N. Réf. : CODEP-CHA-2011-002601

OBJET : Inspection n° INS-2010-EDFNOG-0014 au CNPE de Nogent sur Seine
"Confinement des locaux nucléaires"

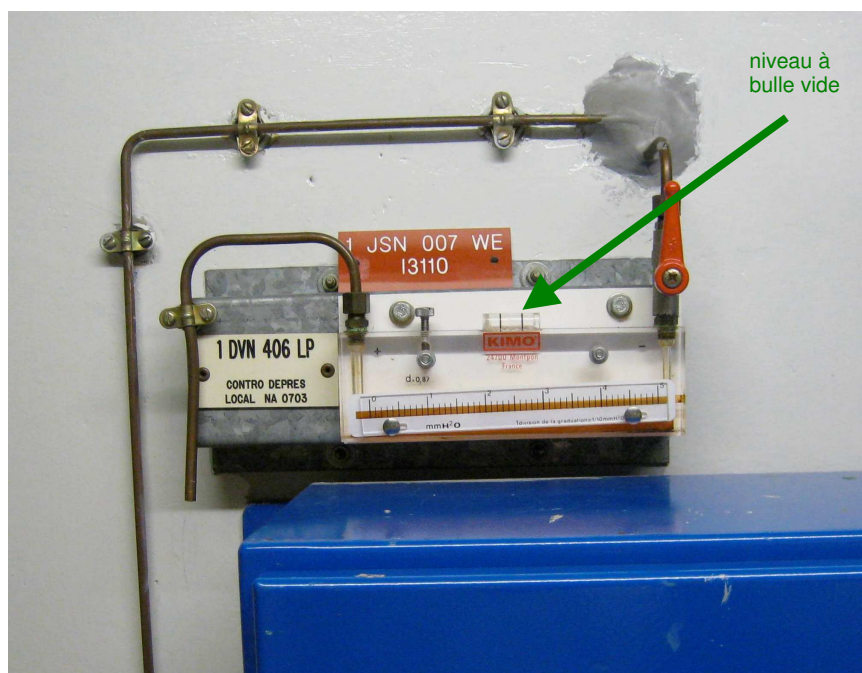
Dans les locaux nucléaires de la tranche 1, parmi 39 siphons de sols contrôlés de façon aléatoire par les inspecteurs, 16 d'entre eux étaient rigoureusement à sec, soit une proportion d'environ 40%. Il s'agit des siphons suivants : un siphon non repéré dans le local NA741, JSN 710 GS, JSN 714 GS, JSN 803 GS, JSN 808 GS, JSN 605 GS, JSN 601 GS, JSN 749 GS, JSN 745 GS, JSN 746 GS, deux siphons non repérés dans le local NB705, JSN 905 GS, JSN 709 GS, JSN 822 GS et JSK 913 GS. Les inspecteurs ont noté qu'au moins 4 de ces siphons se situent dans des locaux à risque iode. Vous noterez que, si 40% des siphons étaient à sec, cela ne veut pas dire que tous les autres avaient un niveau de liquide suffisant pour noyer suffisamment la cloche du siphon et assurer ainsi leur rôle dans le confinement.

L'insuffisance dans l'application de la consigne de remplissage hebdomadaire des siphons de sol des locaux d'exploitation avait déjà été constatée lors de l'inspection précédente. Ce point a fait, à nouveau, l'objet d'un constat d'écart notable.

A1. Je vous demande de modifier votre organisation afin de garantir l'exigence de maintien en eau des siphons de sol. Etant donné la répétition de ce type de constat, je vous demande de faire réaliser par le service en charge de la sûreté et de la qualité, en complément du noyau dur défini par la DI122, une action de vérification inopinée dont vous me transmettez le compte-rendu.

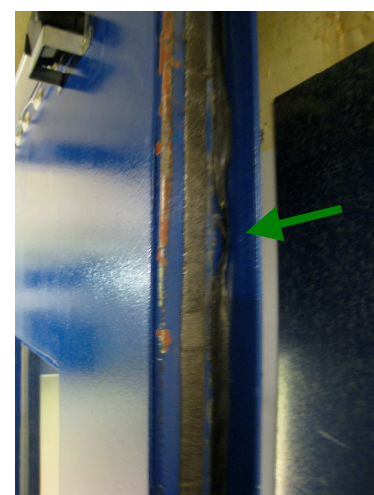
- lors de la visite des locaux du BAS sur la tranche 1, les inspecteurs ont constaté que les manomètres repérés « DVK 61 LP » et « DVK 62 LP » correspondent en réalité aux DVK 91 LP et DVK 92 LP. Les inspecteurs se sont ensuite aperçus que cette erreur de repérage avait pourtant été identifiée par un agent de terrain dans une gamme d'EP DVS201 du 25 juillet 2010 ;

- les inspecteurs ont constaté la présence d'une fuite identifiée sur le système 1 DVN 54 VN. En consultant la base de données SYGMA, ils n'ont pas trouvé trace d'une demande d'intervention (DI) relative à cette fuite ;

- la porte 2 JSK102PD entre les locaux KA1000 et KA1015 a été constatée « inétanche à 3 coins de la porte » par l'agent de terrain ayant réalisé l'EP DVK002 en 2010. Or, aucune DI n'a pu être retrouvée suite à ce constat. Par ailleurs le contrôle des portes du BK, qui est normalement réalisé par le service chargé du génie civil préalablement aux EP DVK002, n'avait pas été effectué cette fois-ci car jugé non pertinent dans le cadre d'un contexte de programme de rénovation effectué précédemment ;

- les inspecteurs ont constaté que le joint noir réalisant le confinement de la porte de sortie du vestiaire (local NA709) vers les BR, BK et BAN, était dégradé par endroits ;

A4. Je vous demande, pour chacun de ces 4 désordres, de me préciser le numéro de la demande d'intervention, sa date d'émission ainsi que l'échéance de remise en conformité

Bouchage des orifices des tubes de Pitot non utilisés dans les gaines de ventilation

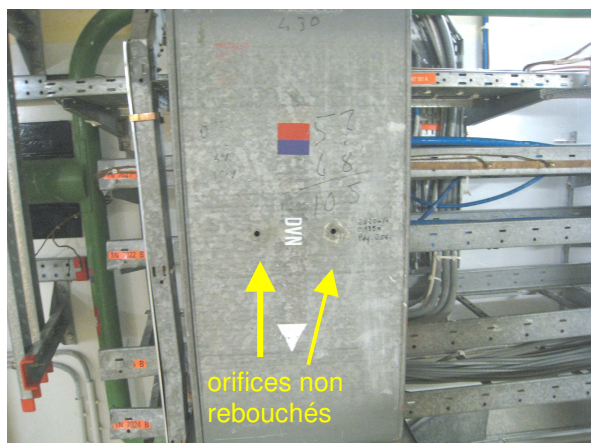
Les inspecteurs ont constaté que plusieurs gaines de ventilation disposaient d'orifices destinés aux mesures des débits d'air par introduction d'un tube de Pitot qui n'avaient pas été rebouchés. Cela a été relevé en particulier sur des gaines de ventilation DVN d'extraction iode dans le local NB0921. Cela pose la question du bon maintien de l'étanchéité statique des gaines de ventilation, notamment de celles susceptibles de véhiculer du fluide radioactif consécutivement à des situations accidentelles.

A5. Je vous demande de poser les bouchons adaptés sur les orifices de mesure des gaines de ventilation en conformité avec les règles de l'art.

Absence de dépression entre les locaux KA1000 et KA 1036

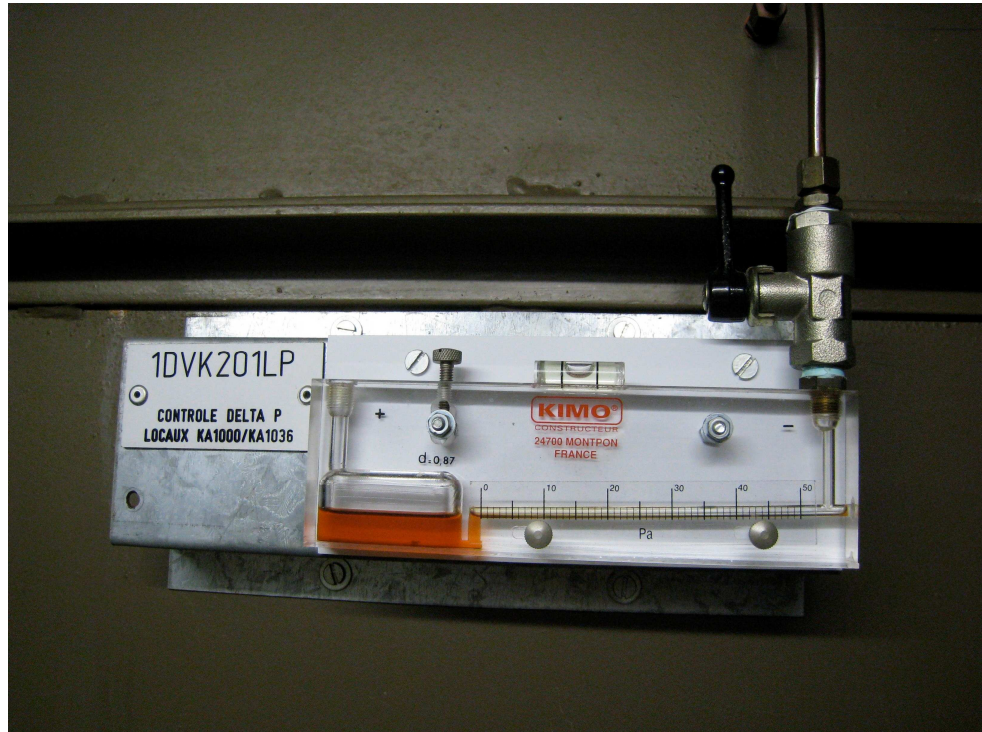
Les inspecteurs ont constaté à 12h30 que le manomètre 1 DVK 201 LP mesurant la dépression entre les locaux KA1000 et KA1036 affichait 0 daPa, ventilation normale DVK en service. Bien que le critère d'essai de 2 daPa minimum entre ces locaux ne soit applicable qu'en configuration incidentelle avec la ventilation de la file iode en service, les inspecteurs s'interrogent quant à savoir si l'absence de dépression en configuration normale n'est pas dès lors révélatrice d'un confinement insuffisant pouvant conduire le prochain essai DVK 002 à être non satisfaisant.

B3. Je vous demande de me communiquer le résultat de l'essai DVK002 programmé le 3 janvier 2011 sur la tranche 1, ainsi que le résultat du contrôle préalable des portes effectué par le service chargé du génie civil.

B4. Je vous demande de m'indiquer si, en fonctionnement normal, le hall BK est en dépression par rapport à l'extérieur, et comment vous pouvez le vérifier.
